INSTITUTO NACIONAL DE VÍAS **PROCESO MISIONAL EJECUCIÓN DE PROYECTOS DE INFRAESTRUCTURA DE TRANSPORTE** **MANUAL DE INTERVENTORÍA OBRA PÚBLICA** **LISTA DE CHEQUEO INFORME MENSUAL DE INTERVENTORÍA**	CÓDIGO	MEPI-MN1-IN-15-FR-1
		VERSIÓN	1
		PÁGINA

Objeto Contrato de Obra:
MEJORAMIENTO EN LA VIA QUE DEL CORREGIMIENTO DE TIO GOLLO CONDUCE AL CORREGIMIENTO DE SABANAS, MUNICIPIO DE EL PIÑON, DEPARTAMENTO DE MAGDALENA.

INFORME MENSUAL No. 3 **MES O PERIODO:** 02 DE ENERO AL 31 DE ENERO DEL 2023

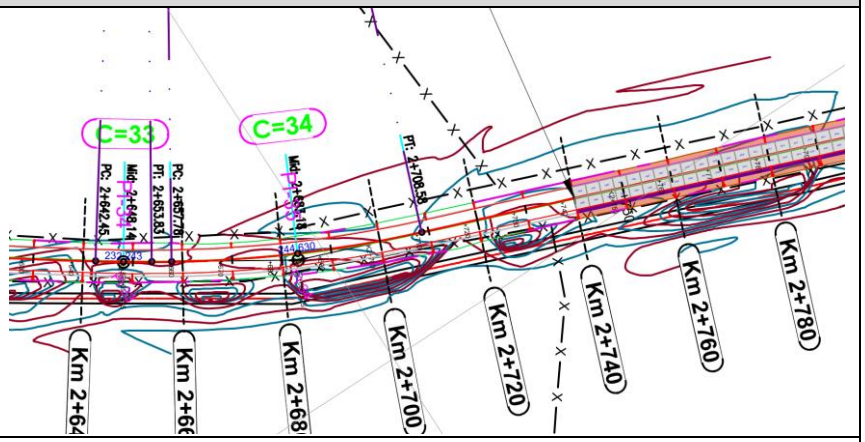
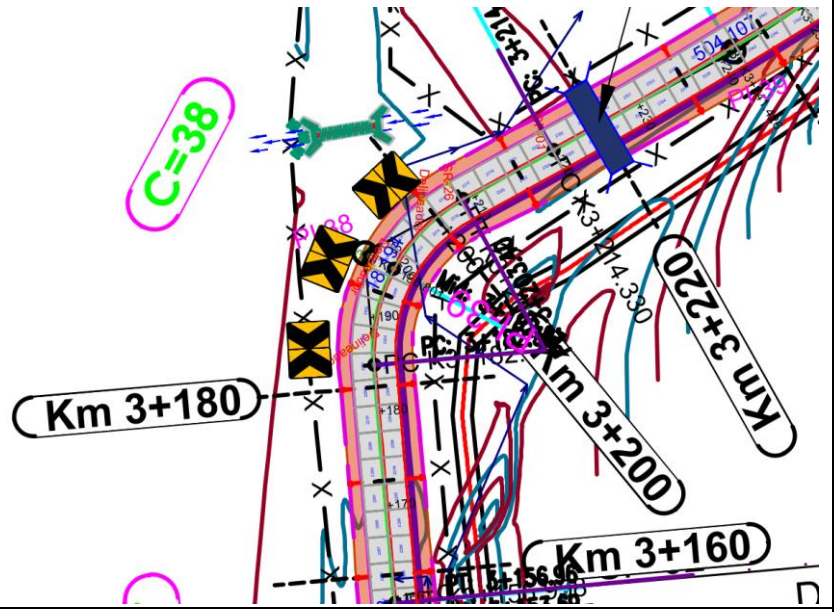
Carpeta	Archivo	Se pudo abrir	Observaciones
Ninguna	Dis Geometrico.pdf Inf Topografia.pdf	Si Si	
PLANOS DISEÑOS TOPO CORREGIDO	PL-VIA JULEPE- TOPO-Rev-001.dwg	Si	Archivo de autocad. No es modelo digital. El plano utiliza referencias externas que no fueron aportadas dentro de la carpeta. 
PLANOS DISEÑOS TOPO CORREGIDO	PL-VIA JULEPE-DISENO GEO Y TOPO-Rev-001.dwg	Si	Archivo de autocad. No es modelo digital. El plano utiliza referencias externas que no fueron aportadas dentro de la carpeta. 
PLANOS DISEÑOS TOPO CORREGIDO	PL-TOPOGRAFIA INICIAL-VIA 01.pdf	Si	
PLANOS DISEÑOS TOPO CORREGIDO	PL-TOPOGRAFIA INICIAL-VIA 02.pdf	Si	
PLANOS DISEÑOS TOPO CORREGIDO	PL-TOPOGRAFIA INICIAL-VIA 03.pdf	Si	Hay sectores del plano que por el grosor de las líneas utilizadas no se visualizan adecuadamente.

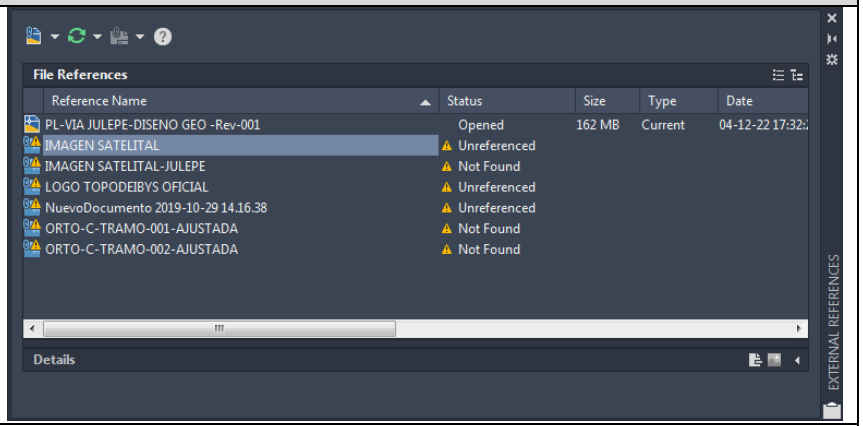
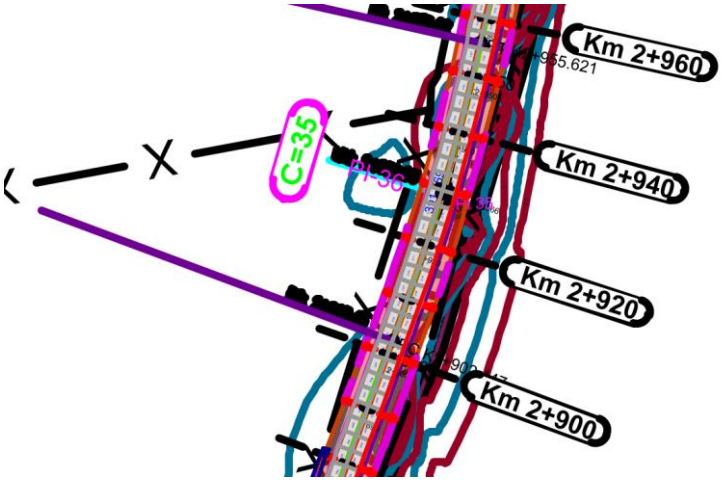
PLANOS DISEÑOS TOPO CORREGIDO	PL-TOPOGRAFIA INICIAL-VIA 04.pdf	Si	Hay sectores del plano que por el grosor de las líneas utilizadas no se visualizan adecuadamente. 
PLANOS DISEÑOS TOPO CORREGIDO	PL-TOPOGRAFIA INICIAL-VIA 05 .pdf	Si	
PLANOS DISEÑOS TOPO CORREGIDO	PL-VIA JULEPE-TOPO-Rev-001-SECC-TOPO-01.pdf	Si	
PLANOS DISEÑOS TOPO CORREGIDO	PL-VIA JULEPE-TOPO-Rev-001-SECC-TOPO-02.pdf	Si	
PLANOS DISEÑO GEO CORREGIDO	PL-VIA JULEPE-DISENO GEO -Rev-001.dwg	Si	Archivo de autocad. No es modelo digital. El plano utiliza referencias externas que no fueron aportadas dentro de la carpeta.

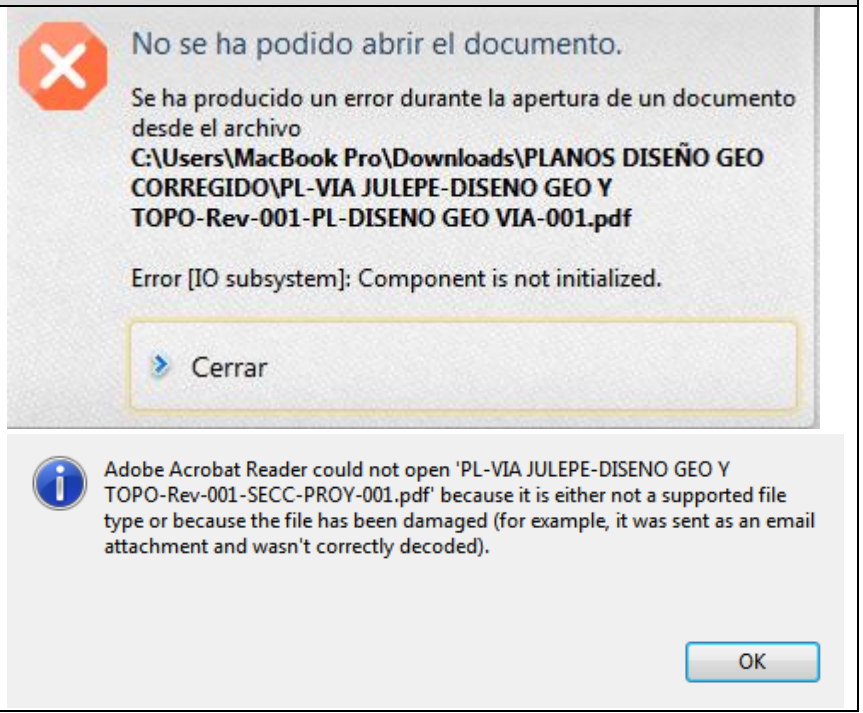
PLANOS DISEÑO GEO CORREGIDO	PL-VIA JULEPE- PLANTA-GENERAL.pdf	Si	Hay sectores del plano que por el grosor de las líneas utilizadas no se visualizan adecuadamente. 
PLANOS DISEÑO GEO CORREGIDO	PL-VIA JULEPE-DISENO GEO Y TOPO-Rev-001-PL-DISENO GEO VIA-001.pdfv PL-VIA JULEPE-DISENO GEO Y TOPO-Rev-001-PL-DISENO GEO VIA-002.pdf PL-VIA JULEPE-DISENO GEO Y TOPO-Rev-001-PL-DISENO GEO VIA-003.pdf PL-VIA JULEPE-DISENO GEO Y TOPO-Rev-001-PL-DISENO GEO VIA-004.pdf PL-VIA JULEPE-DISENO GEO Y TOPO-Rev-001-PL-DISENO GEO VIA-005.pdf	No	Todos los archivos listados presentaban la siguiente situación.

Con bse en lo anterior, se solicita muy comedidamente lo siguiente:

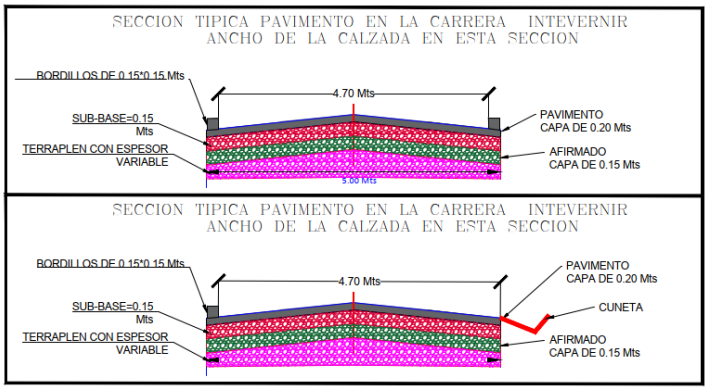
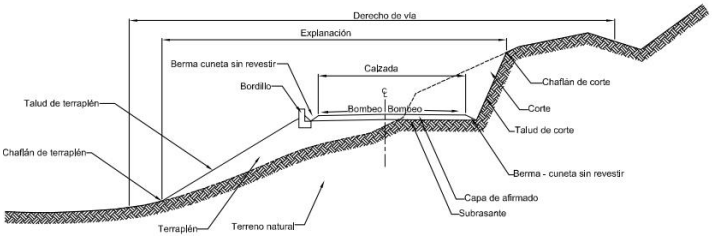
Radio de curvatura mínimo ($R_{Cmín}$) (numeral 3.1.3.4 del MDGC)	43 m	No cumple. El CONTRATISTA debe ajustar la velocidad de diseño para cumplir la norma y en consecuencia, el valor del parámetro cambia.
Rampa de peralte (numeral 3.2.1 del MDGC)	0.96% (máxima) No hay cálculo para la mínima.	No cumple. El CONTRATISTA debe ajustar la velocidad de diseño para cumplir la norma y en consecuencia, el valor del parámetro cambia.
Longitud de transición (numeral 3.2.2 del MDGC)	Sin información	El informe no señala valores relativos al parámetro mencionado. El CONTRATISTA debe presentar lo pertinente.
Ancho de calzada (numeral 5.3.1.1 del MDGC)	5.5 m	El plano PL-VIA JULEPE-PLANTA GENERAL contiene la siguiente sección típica de pavimento en la carretera a intervenir.

Aspecto o Parámetro	Criterio o valor presentado en el diseño	Observaciones
		 La imagen indica un ancho de calzada de 4.70m y, contradice la información indicada por el CONTRATISTA en el informe de 5.5m, por tanto, debe corregirse el informe de diseño geométrico. La figura 5.1c – Sección transversal típica en vías terciarias del MDGC define con claridad la dimensión correspondiente a "calzada".  No cumple. El CONTRATISTA debe ajustar la velocidad de diseño para cumplir la norma y en consecuencia, el valor del parámetro cambia y debe ajustarse. En caso contrario, el CONTRATISTA debe justificar técnicamente las consideraciones bajo las cuales estableció en su criterio el ancho fijado en los planos y asume la responsabilidad por el incumplimiento normativo.
Pendiente transversal en entretangencias horizontales (bombeo) (numeral 5.3.1.2 del MDGC)	2%	Acorde con lo indicado en la tabla 5.3 del MDGC.

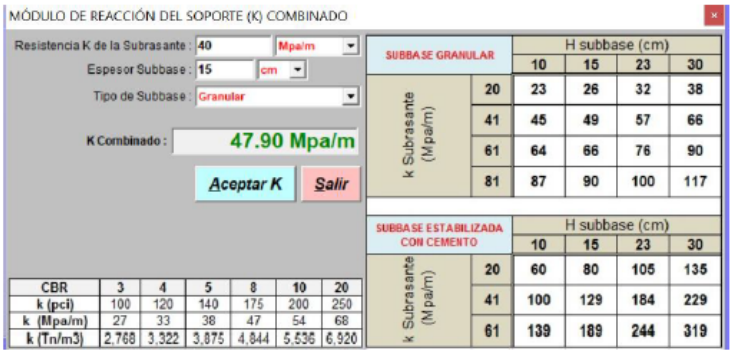
No se presenta dentro del estudio de suelos, el espesor de terraplén a instalar para alcanzar un CBR de diseño de 5%.

Imagen 4-10 Estructura propuesta alternativa

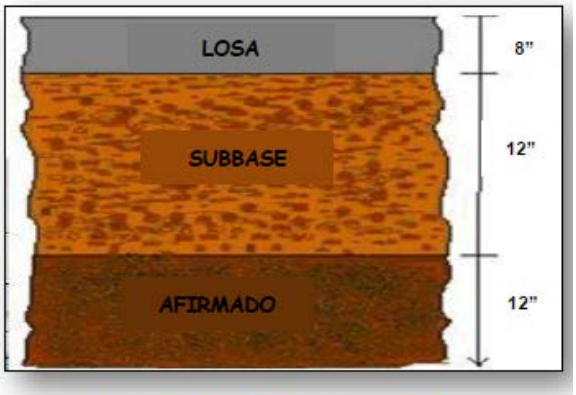
Comentario: Solo se presenta una alternativa, aunque se menciona que se diseñarán dos.

Imagen 4-10 Estructura propuesta alternativa

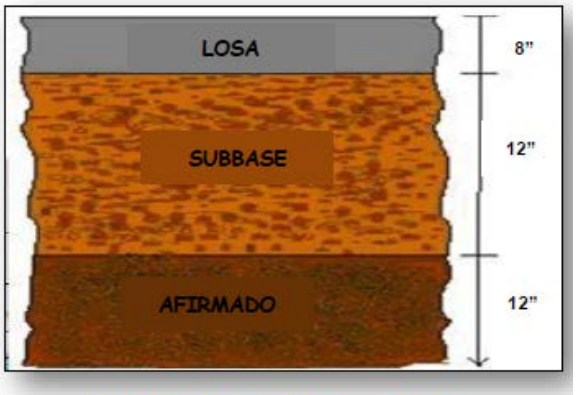
Comentario: Solo se presenta una alternativa, aunque se menciona que se diseñarán dos.

Figura 5 - 3 Estructura pavimento rígido – Metodología AASHTO, CBR 9.8%

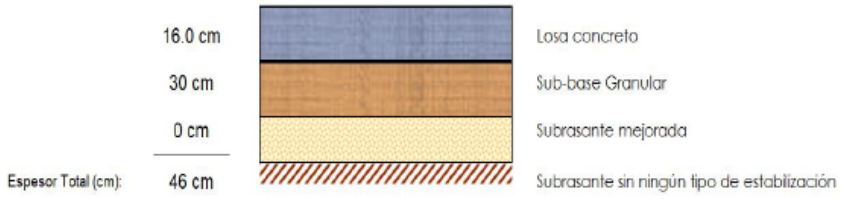
No se presentan la validación de los consumos por fatiga y erosión de la estructura propuesta.
